IFL-technische Mitteilung **Nr. 14/2017**

Citroen DS 3 – verklebte Türzierleisten

Modell: DS 3
Typ: -/-
Bauzeit: 2010-

Foto: Türzierleiste Citroen DS 3

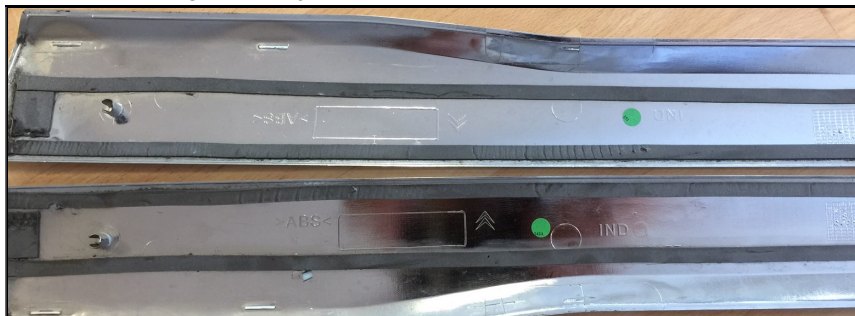
Die IFL wurde zum o. g. Modell darüber informiert, dass die verbauten Türzierleisten mit doppelseitigem Klebeband angebracht sind. Eine Wiederverwendung nach der Demontage sei dadurch nicht mehr möglich.

Die Reparaturmethode für die Zierleisten vom DS 3 wird demnächst mit folgendem Vermerk ergänzt: „ACHTUNG: Bei Beschädigung oder Verschmutzung ist die Türzierleiste systematisch auszutauschen.“
